衛生設備 配管系統図 No scale

特記事項	北九州市建設局神嶽川旦過地区整備室	室長 〇 係長 〇 担当 〇	工事名 旦過地区立体換地建築物新築工事	工事年度 R6 (2024)	作成年月 令和 6年 3月
	設計事務所 株式会社大建設計 九州事務所 福岡県知事登録 第1-11525号	一級建築士登録 第 320873 号 福田 瑞穂 法適合確認者 設備設計一級建築士登録 第4262 号 福田 瑞穂	図面名 衛生設備 配管系統図、凡例	縮尺 No scale	図面番号 M-005

変更後

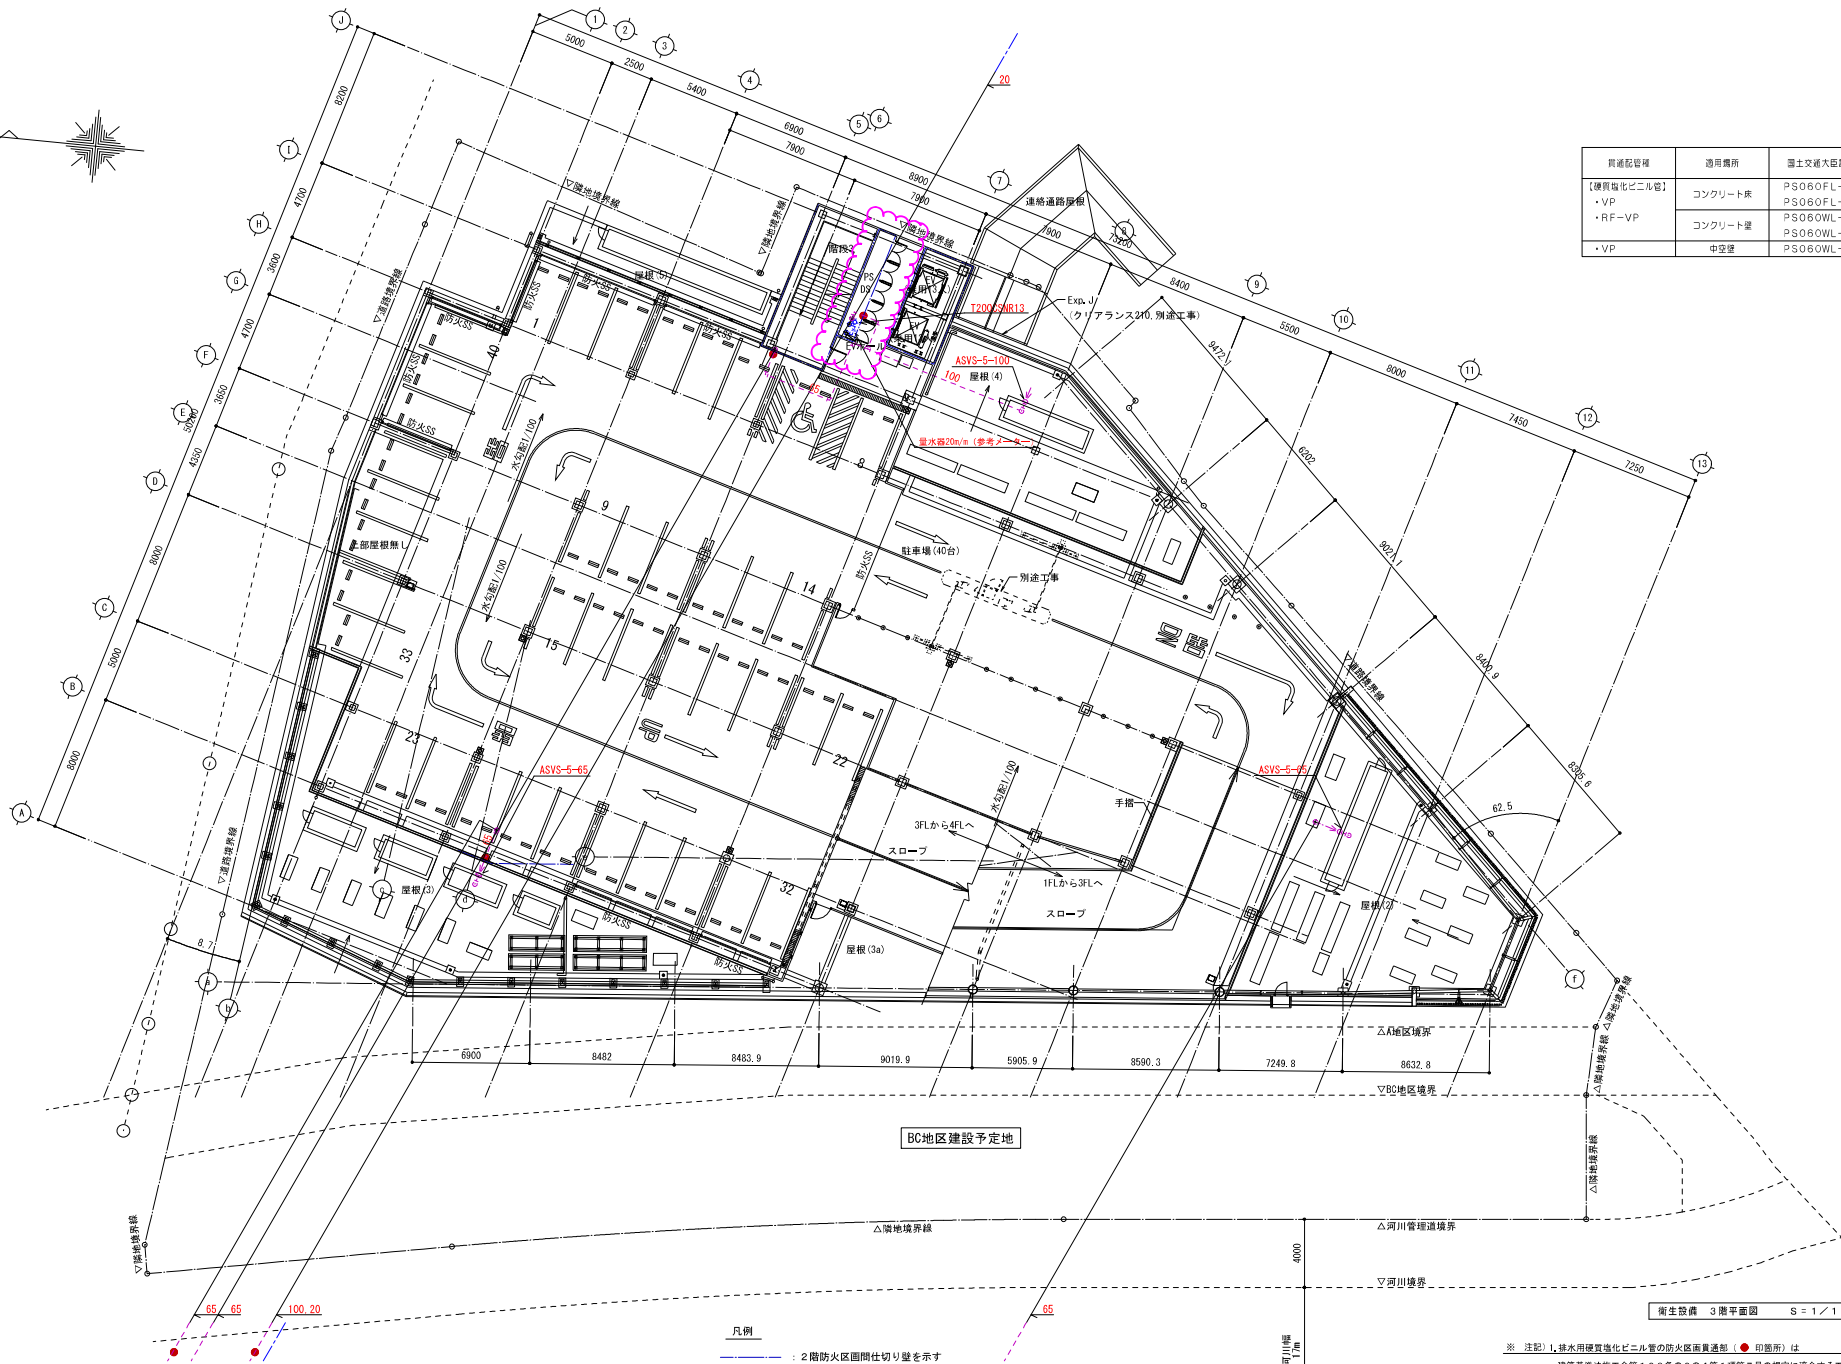
貫通配管種	適用箇所	国土交通大臣認定番号	参考図例 (※図例施工)
【硬質塩化ビニル管】 ・VP ・RF-VP	コンクリート床 コンクリート壁	PS060FL-0328 PS060FL-0351 PS060WL-0340 PS060WL-0350	IRTV-Y IRTV-K
・VP	中空壁	PS060WL-0386	IRTV-K

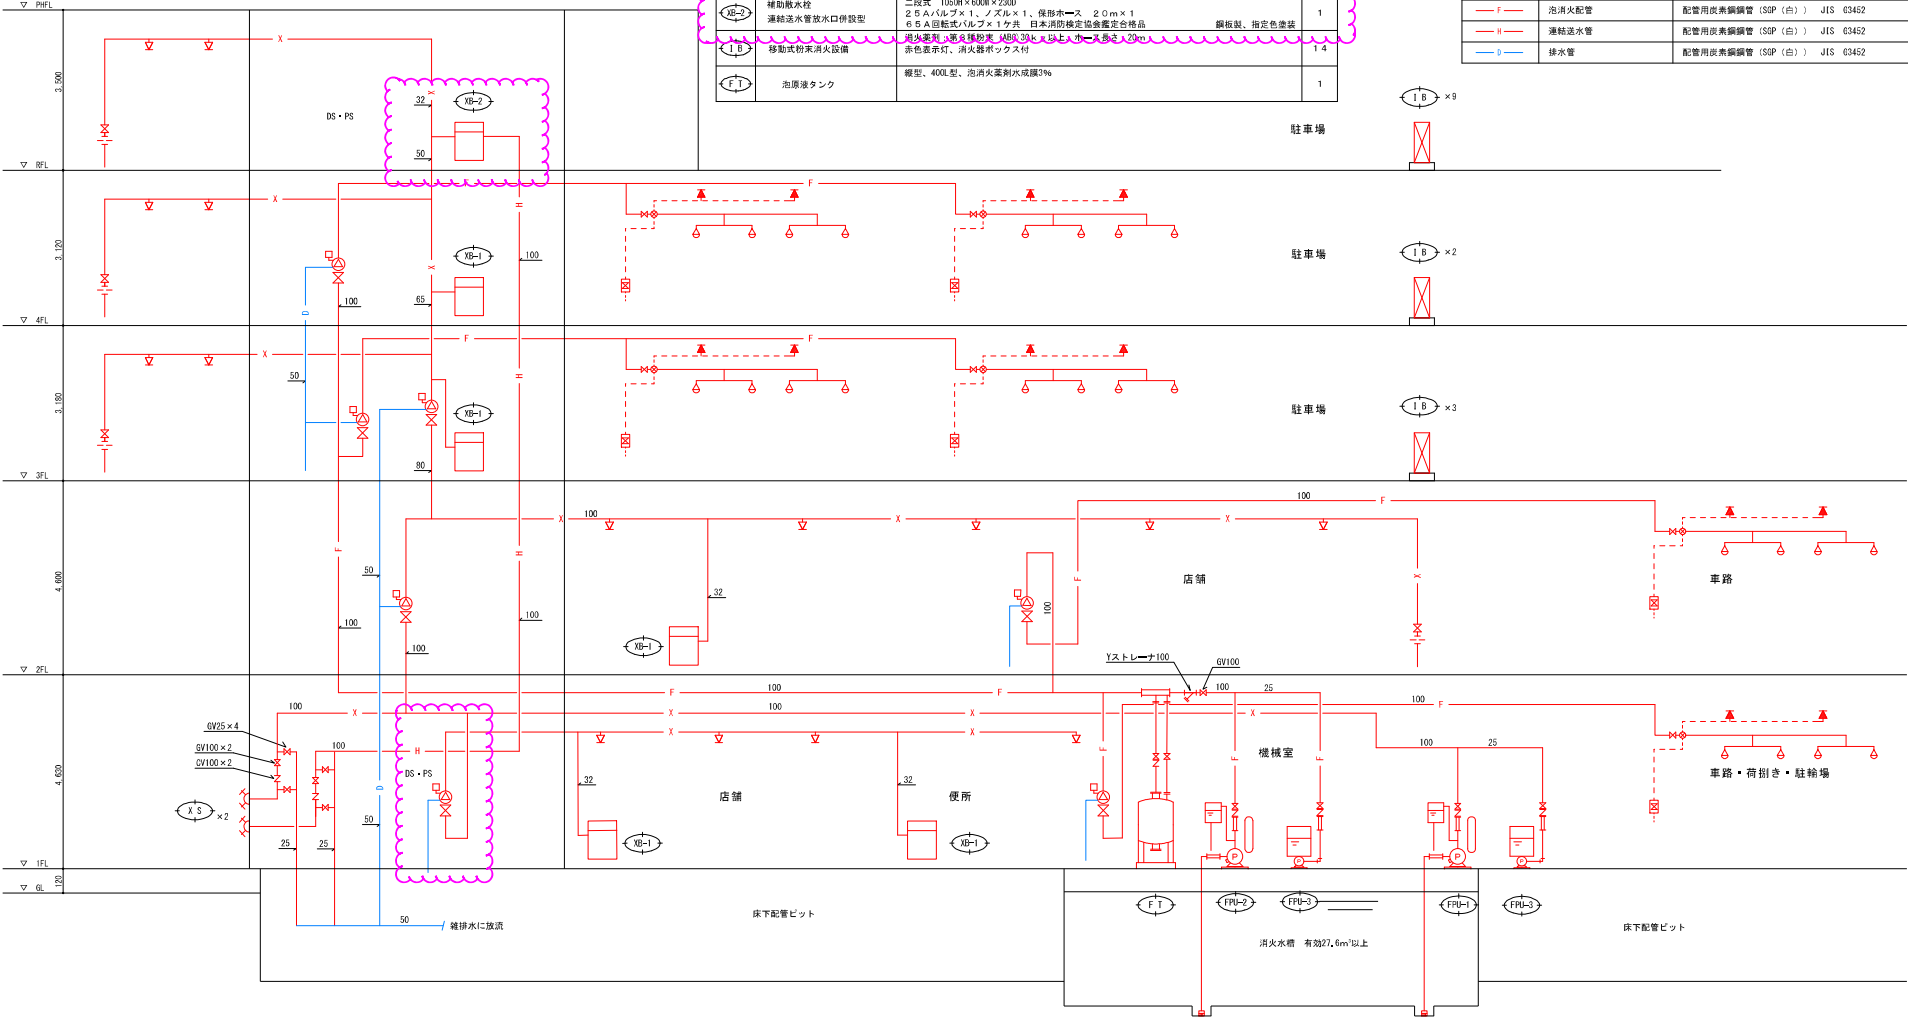
変更後

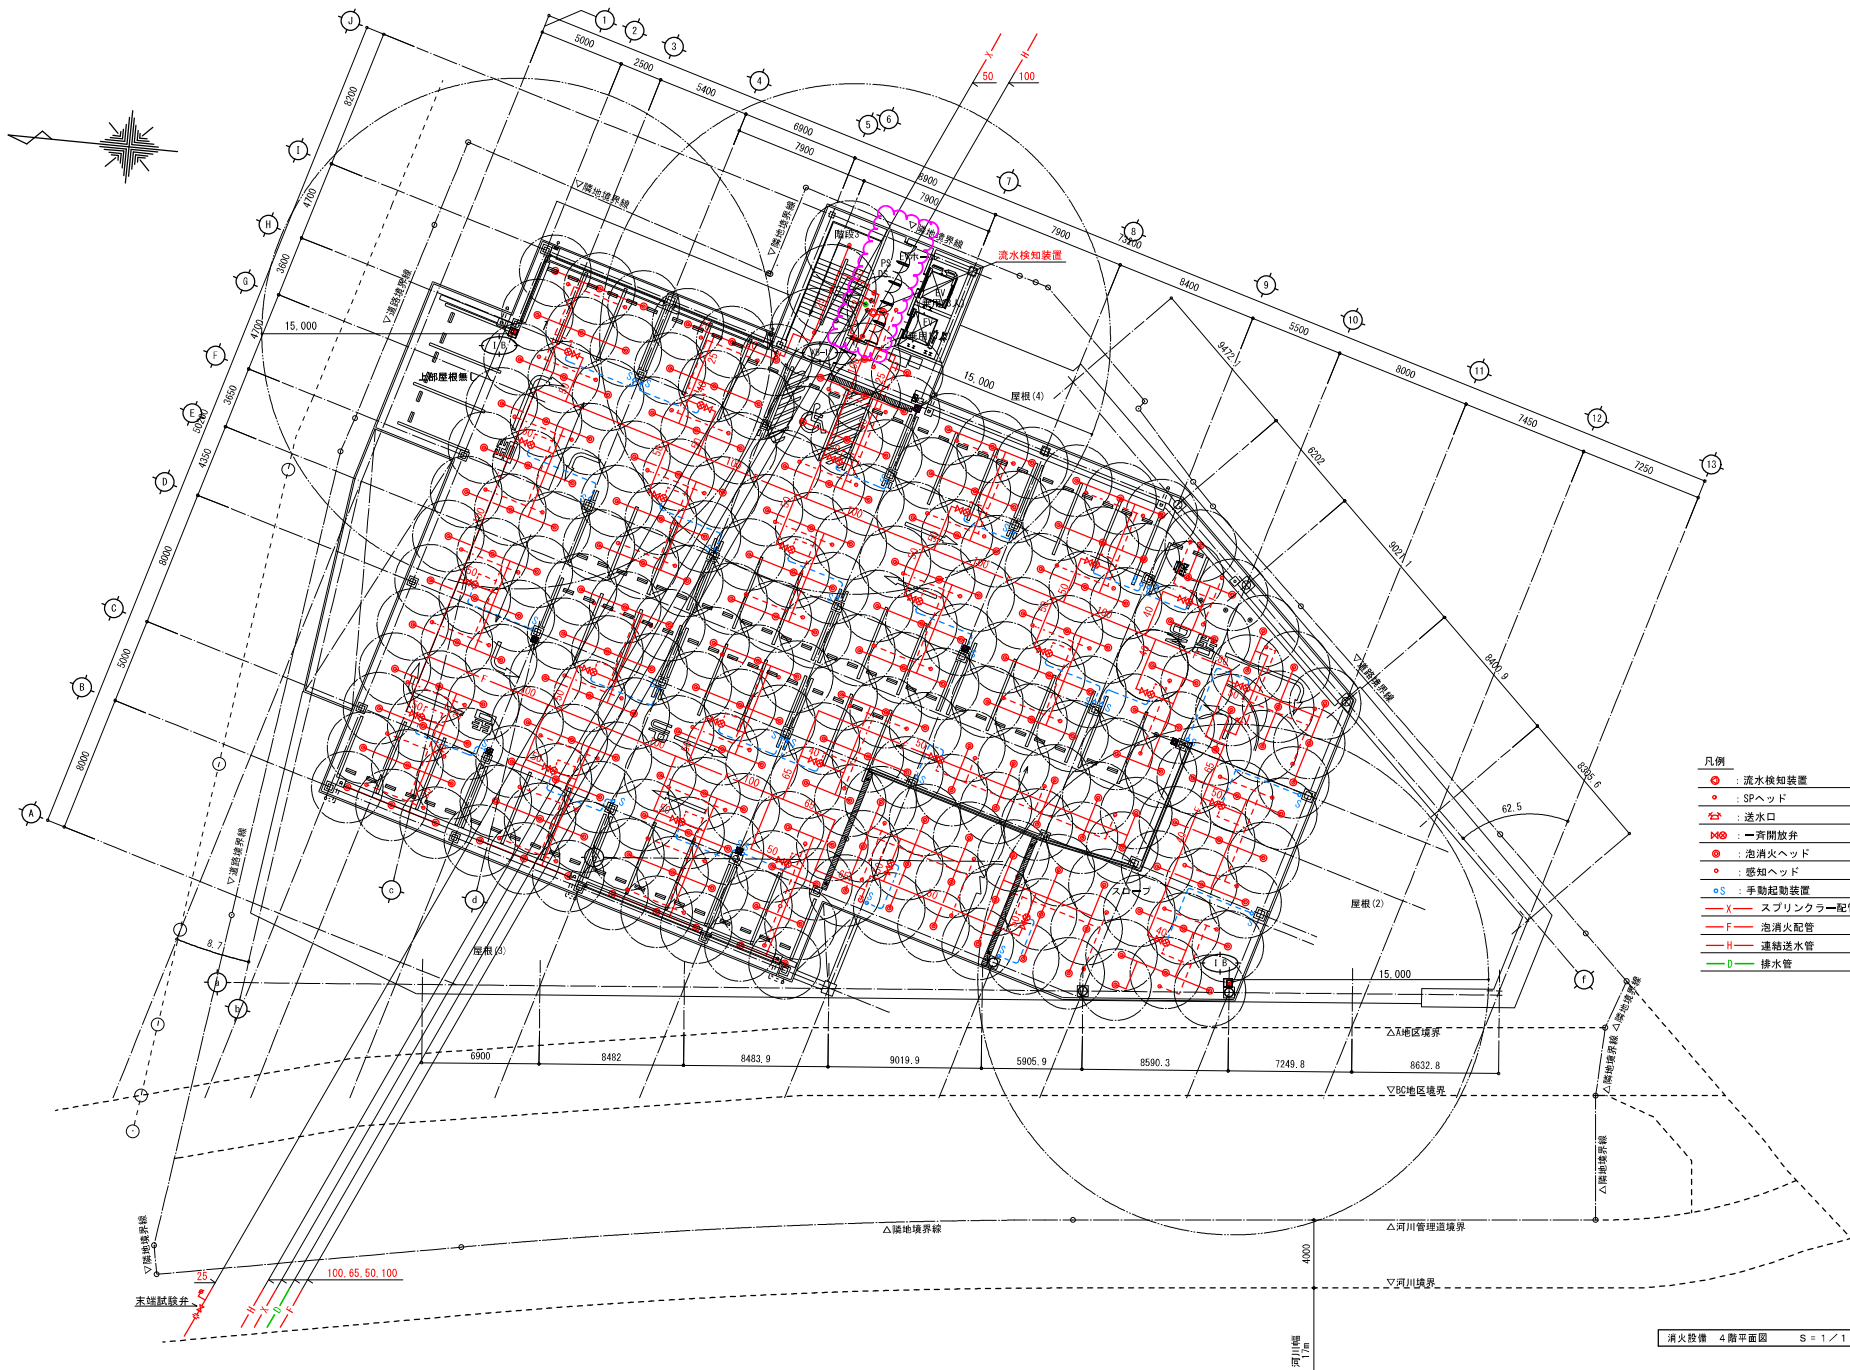
変更後

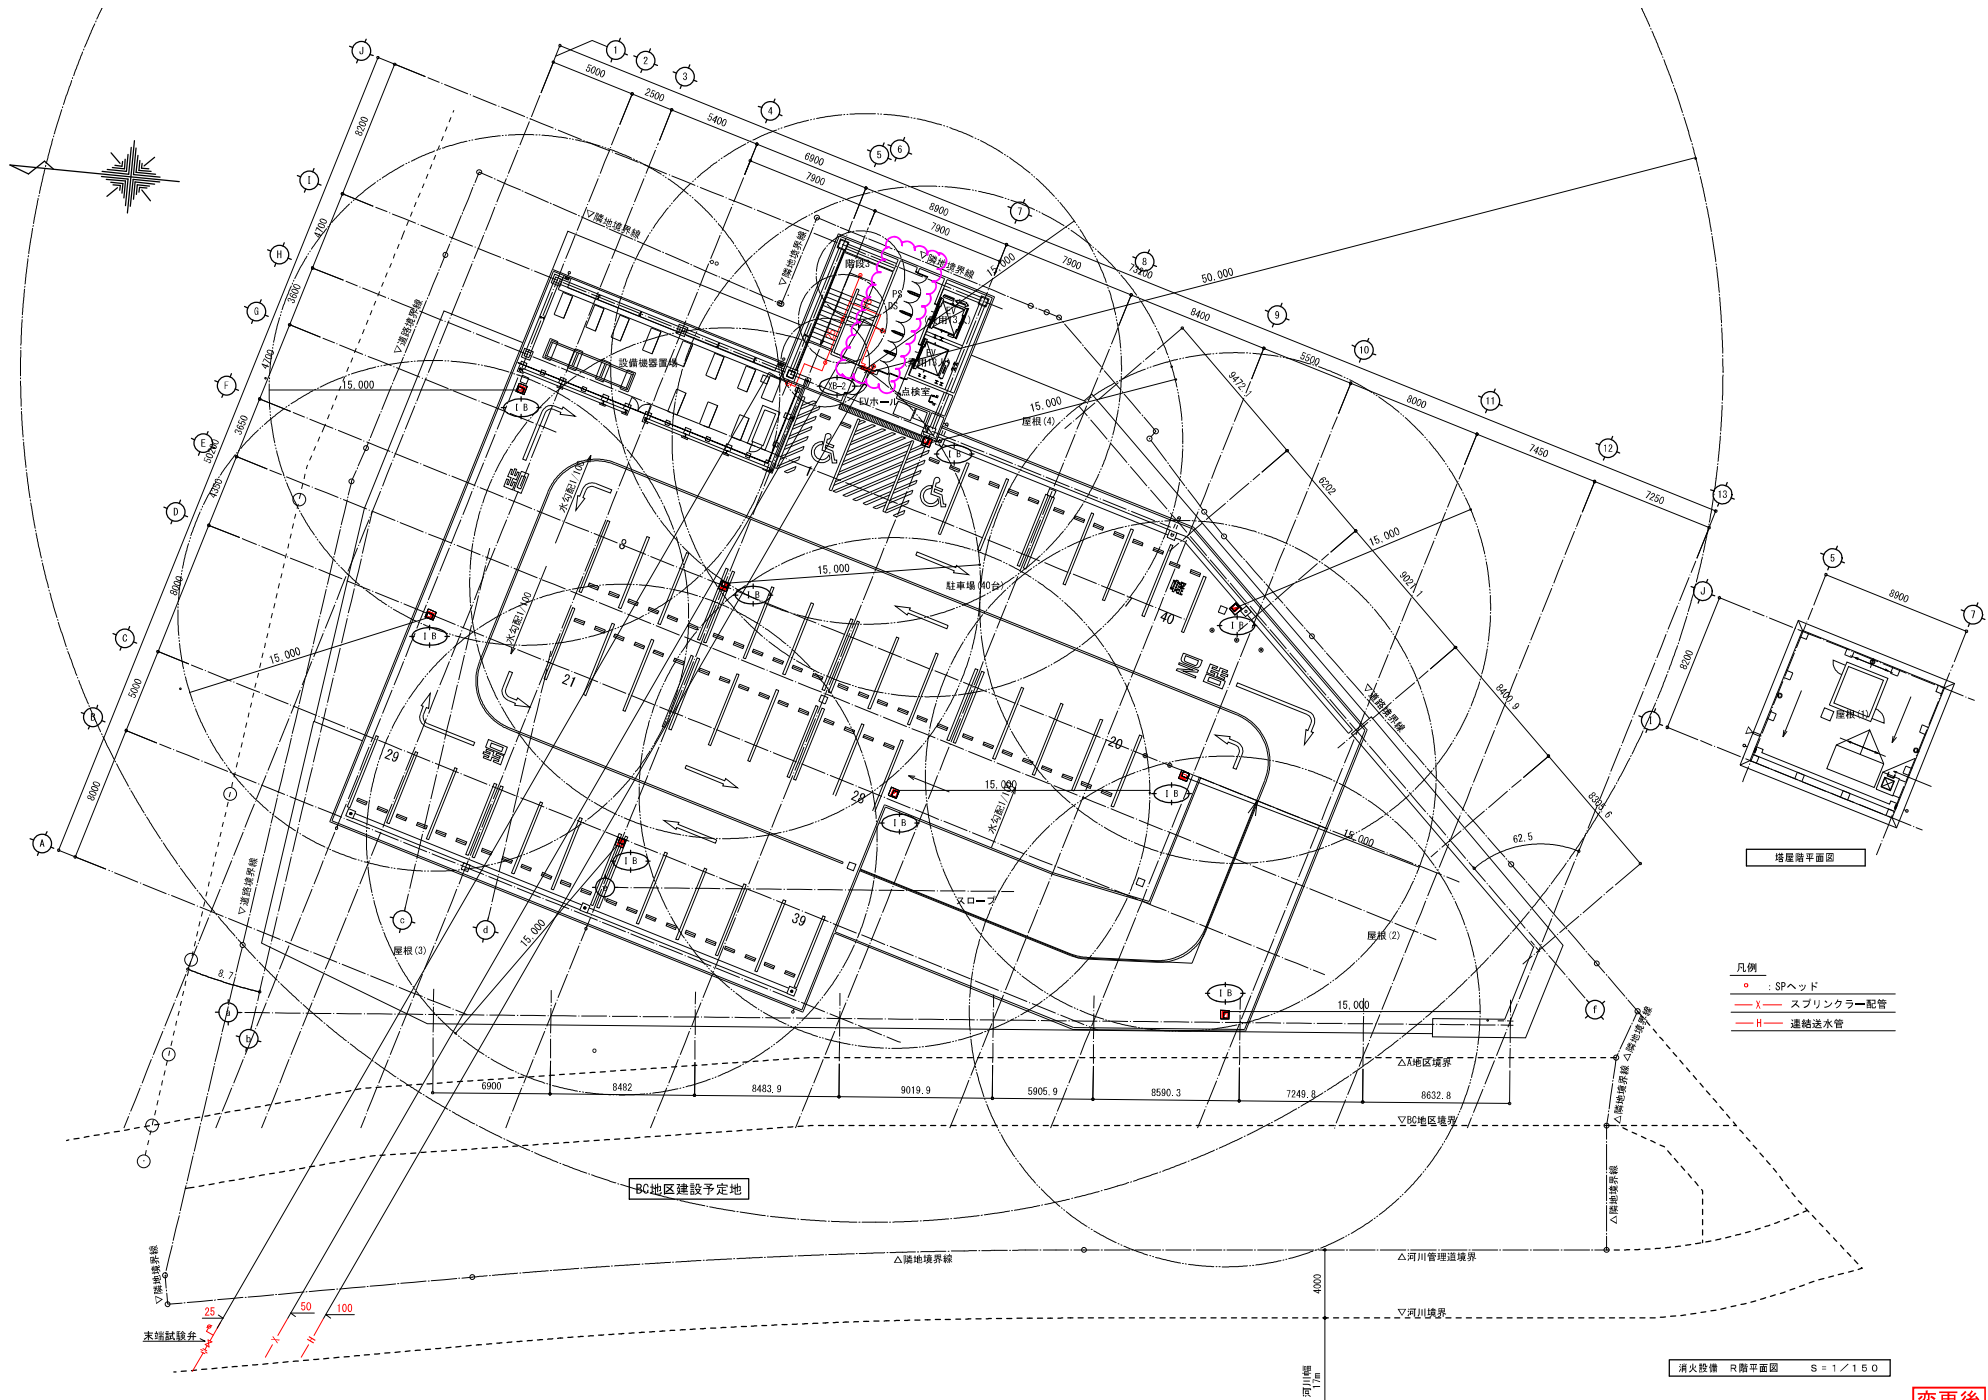
変更後
